Mission régionale d'autorité environnementale

**Avis délibéré sur le projet de centrale  
photovoltaïque au sol à Romain-sur-Meuse (52)  
porté par Wpd Solar France**

n°MRAe 2023APGE41

**Figure 2 – plan du projet**

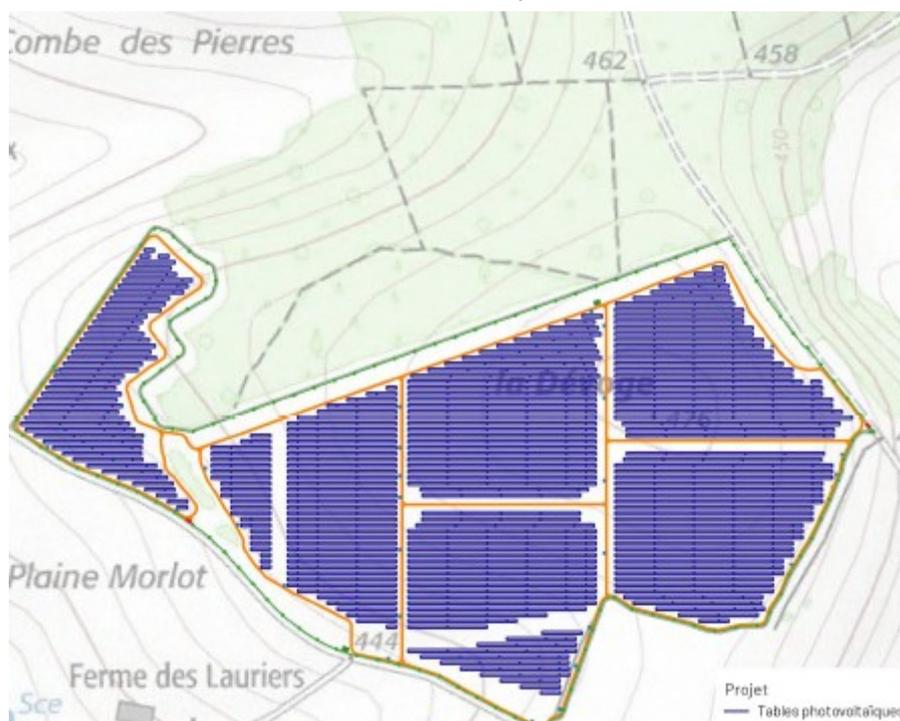
À ce stade du projet, le pétitionnaire a porté son choix de technologie vers des modules cristallins bi-faciaux mais se réserve la possibilité d'utiliser plutôt des modules en couches minces en fonction des évolutions technologiques du marché. Dans le cas de couches minces, l'Ae attire l'attention du pétitionnaire sur la toxicité du cadmium qui rend difficile le recyclage de cette matière.

**L'Ae recommande au pétitionnaire de comparer les alternatives possibles pour le choix de la technologie des panneaux photovoltaïques à installer en prenant en compte notamment le moindre impact environnemental (dont le risque de pollution et l'optimisation du rendement), les possibilités de recyclage et l'aménagement sur site.**

**Figure 3 – schéma de principe du projet**

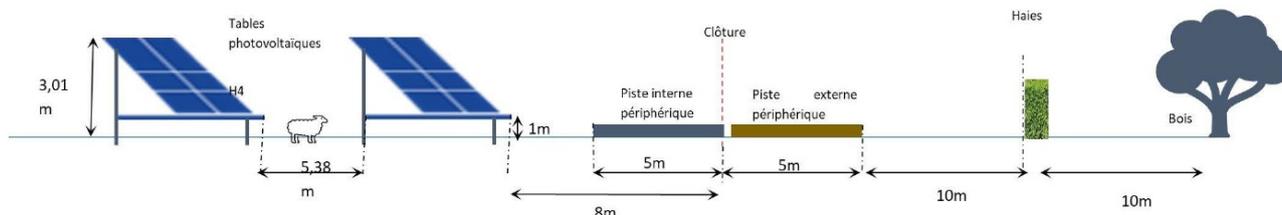
Les fondations des tables sont prévues par pieux battus dans le sol. Une étude géotechnique réalisée en amont des travaux confirmera l'adéquation de ces fondations avec la structure du sol. L'Ae indique que la solution par longrines ou plots béton devrait être étudiée dans le projet afin de pouvoir évaluer correctement les impacts (cf chapitre 2.3. du présent avis).

De plus, l'Ae constate que si l'implantation d'une clôture passe, elle pourrait s'accompagner de la création d'une piste en bordure de cette clôture (cf figure 3 du présent avis) dont l'impact sur cette zone à enjeu fort ne sera pas négligeable.

Les enjeux relatifs aux oiseaux et chauve-souris (en rouge sur la figure 4) ont été évités. Les lisières de boisements sont maintenues au minimum à 10 m des zones d'emprise du projet et 15 m de la clôture (cf figure 3 du présent avis).

**Figure 4 – synthèse des enjeux écologiques globaux (enjeux forts en rouge)**

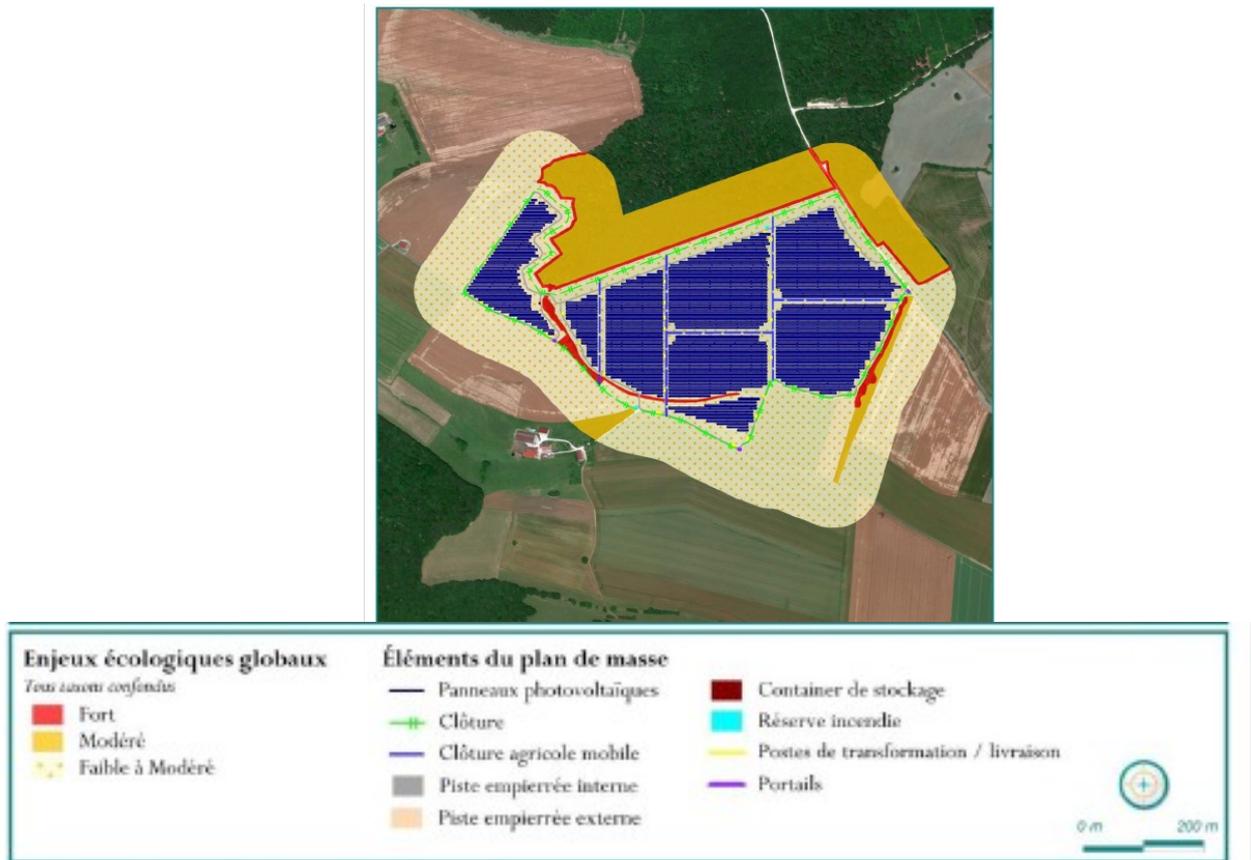
Une petite partie du site (0,38 ha) est constituée d'une « prairie de fauche planitiaire subatlantique<sup>20</sup> » (en rouge sur les figures 4 et 5). Cet habitat d'intérêt communautaire prioritaire a été majoritairement évité en phase de conception du projet. Aucune table n'est en effet localisée à ce niveau.

Cependant le dossier indique qu'une partie du grillage de clôture du projet passe sur cet habitat et que la localisation des individus au sein de la zone d'emprise ne permet pas d'exclure complètement une éventuelle destruction accidentelle au cours des travaux, avec un impact modéré.

**L'Ae recommande d'éviter la prairie de fauche planitiaire subatlantique d'intérêt communautaire prioritaire en totalité.**
